Datum 26 november 2025
Aan Gemeente Zuidplas
Van [REDACTED], [REDACTED]
Betreft Participatie verloop-verslag COA - KlankBordGroep ROL

Participatieproces voor de Regionale Opvanglocatie (ROL) in de Spoorzone van Zuidplas.

Dit document geeft een overzicht van het participatietraject van het COA in samenwerking met de Gemeente Zuidplas en de Klankbordgroep leden voor de Regionale Opvanglocatie (ROL) in de Spoorzone van Zuidplas.

Locatie 2: noordwestelijk deel perceel aan de Zuidplasweg/Tweede Tochtweg

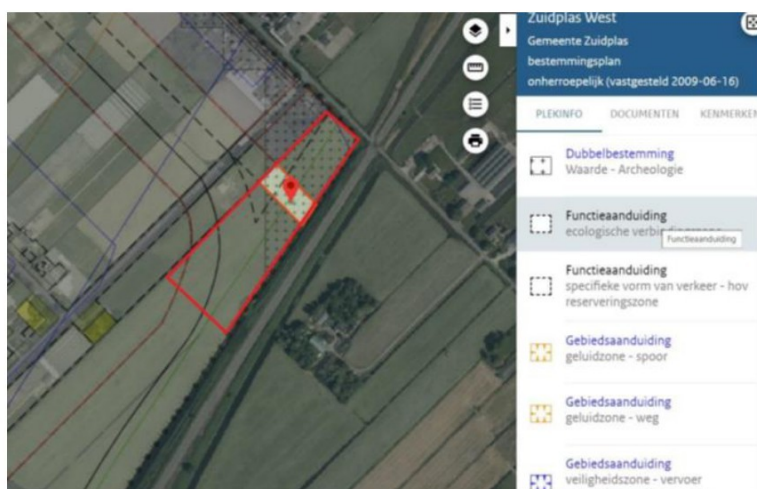
Klankbordgroep leden hebben tijdens de klankbordavond vragen gesteld over de positie van de ROL op van het ROL-perceel, een de onderbouwing van keuzes

- Waarom is er gekozen om de ROL aan de zijde te leggen tegen de Zuidplasweg aan? (zie hieronder schetsmatig locatie 1)
- Waarom kan dit niet helemaal aan de andere zijde, maar wel bv. de ontsluitingsweg via de huidige dam. (zie hieronder schetsmatig locatie 2)
- Inzicht in de onderzoeken, quick scan, welke het COA bij de aanvang van het project heeft laten uitvoeren..

Vanuit de klankbordgroep was er behoefte aan meer onderbouwing.

- Het perceel is smal en dicht tegen het spoor gelegen; het woon- en leefklimaat zal ter plekke slechter zijn als gevolg van de ligging van de woonunits dicht tegen het spoor.

- Dit deel van het perceel ligt in het buitengebied, niet aansluitend op bestaand stedelijk gebied. De provincie zal niet zonder meer instemmen met deze locatie als er geen zwaarwegende redenen zijn om niet op locatie 1 het terrein te realiseren.

- Door dit deel van het perceel loopt een ecologische verbindingszone (zie op onderstaande kaart aangegeven). Met de aanleg van het terrein op deze locatie wordt deze zone onderbroken.

- Ontsluiting realiseren vergt ofwel een nieuwe aansluiting op de Tweede Tochtweg of Zuidplasweg (met aanleg van een nieuwe duiker) ofwel een hele lange toerit vanaf de bestaande duiker aan de zijde Schielandweg. Hierdoor is een groot deel van het agrarisch perceel niet meer bruikbaar.

- Indien de ontsluiting van het terrein aan de Tweede Tochtweg/ten noorden van de Zuidplasweg wordt gerealiseerd, zullen fietsende en wandelende bewoners de kern Nieuwkerk a/d IJssel alleen kunnen bereiken via de Zuidplasweg. Dit is een smalle weg, zonder voet- of fietspad. Vanuit verkeersveiligheid is dit een onwenselijke situatie. Ook leidt dit tot meer verkeersbewegingen van zowel wandelaars, fietsers als touringcars over de toch al smalle Zuidplasweg en tweede Tochtweg.

- Het verkeer via de Zuidplasweg (van personeel en bewoners) kan voor overlast bij aanwonenden zorgen.
- Omdat het perceel taps toeloopt, zal een langere, smallere ROL gerealiseerd moeten worden; hierdoor strekt het terrein zich uit over een langer gebied. Intern is het terrein hierdoor minder overzichtelijk.
